POSUDEK VEDOUcíHO BAKALÁŘSKÉ PRÁCE

Název práce: **Bydlení Podbělohorská aneb ~hledání zahradního města~**

Vedoucí práce: Ing.arch.Michal Kuzemský

Autor práce: Ondřej Zgraja

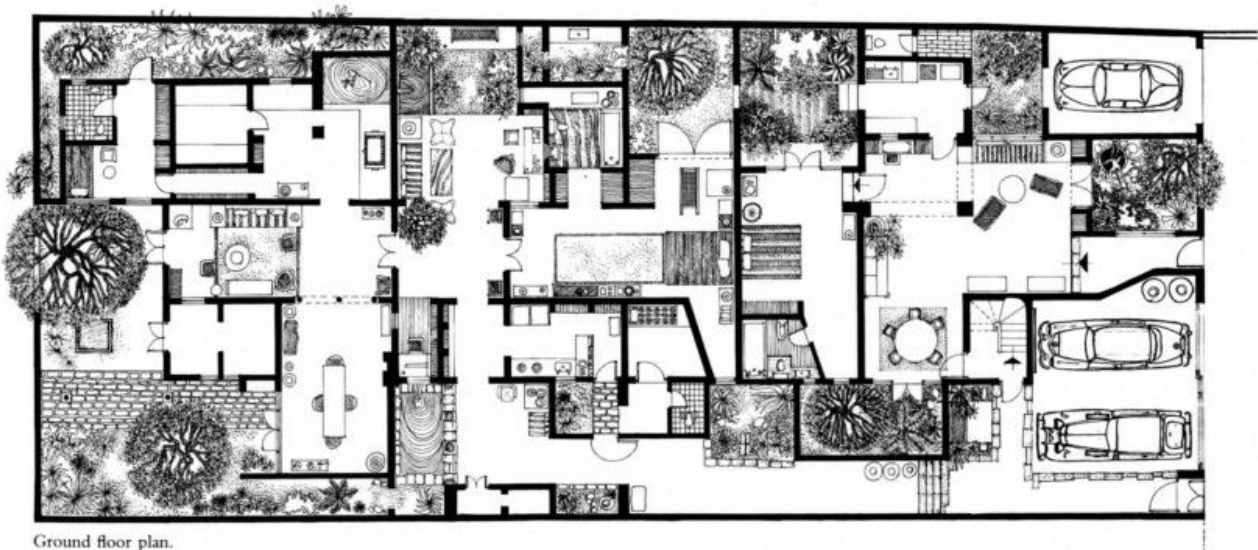
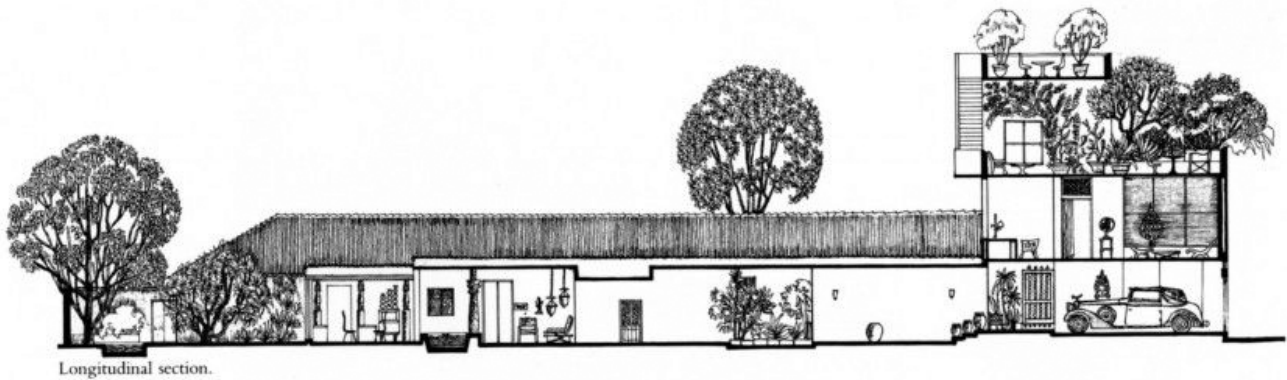
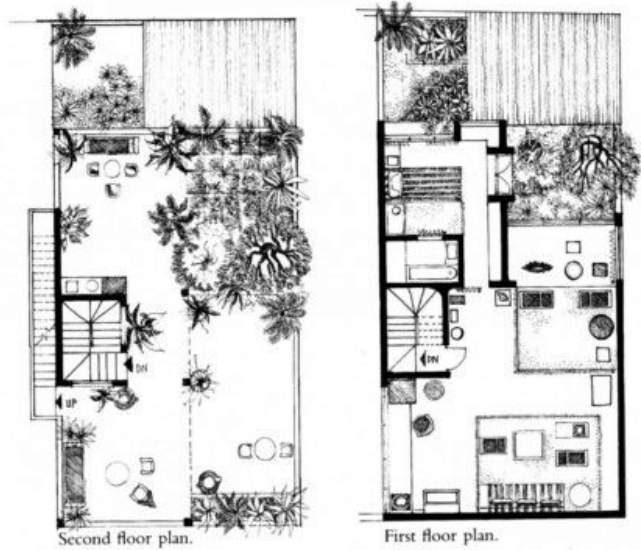
- Výkres širších vztahů – doporučuji umisťovat názvy ulic, vstupy do a /z území, směry dopravy, šipky se vstupy do domů, vjezdy do domů, princip obsluhy domů, podlažnost, puntíky stromů (pro rychlou orientaci kohokoliv (**i laika**) jak dům klapne do kontextu funkčně, tvarově)
- Situace katastrálka – chybí kóty
- Koordinační situace velmi dobrá, (+ přidat kóty na severu + PT, UT výškové boxy, chytit rohy objektu)
- Půdorysy, řezy, pohledy 1:50 – jednoznačné, precizní, čitelné, ok – plus tvrdím: **dostanou-li lidé na stavbě krásné plány, krásně to postaví** (chci říct: graficky krásné plány to jsou)

- k jednoznačnému určení tvaru chybí úhlové kóty šikmých konstrukcí, výškové kóty terénu vnitřního dvora jsou málo jednoznačné
- polemizují se způsobem odvodnění střech. Preferuji svody vnější. U této architektury (a výšky objektu) bych musel slyšet silný argument, proč svádím vodu dovnitř domu) Okapy (svody), mohou být ozdoba, danost. Voda. Zahradní město bydlím, žiju, vidím = rozumím jak co funguje ...

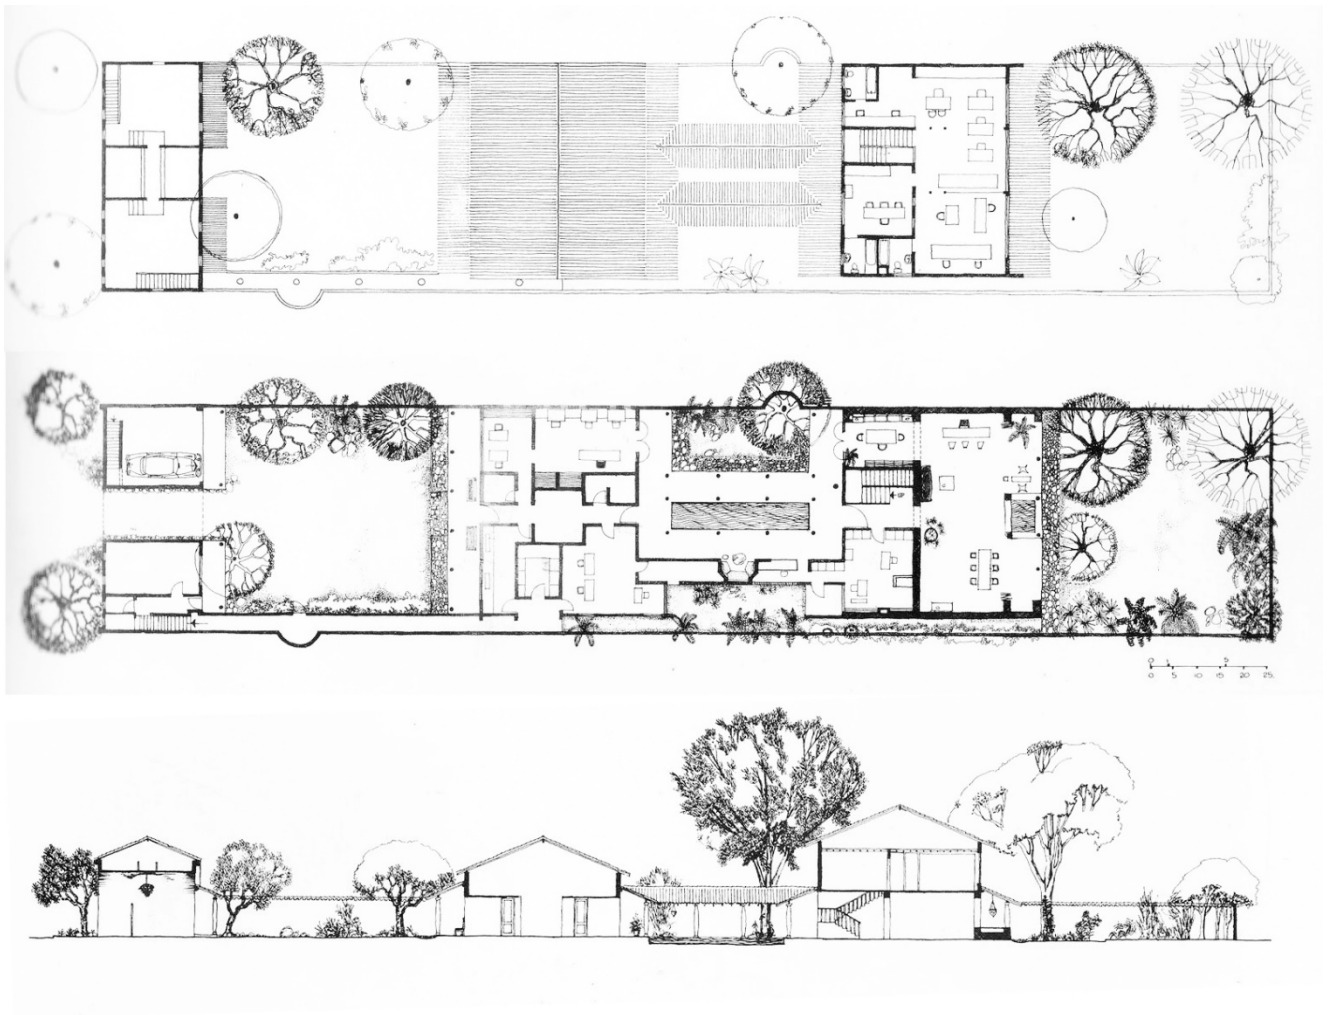
- Realizace staveb - prohlédl, ok
- Interier
 - Chybí definice přechodů „podlah“ s odlišným souvrstvím viz pozn. u detailů
 - Chybí úvaha o odvodnění dvora (přivalový déšť)
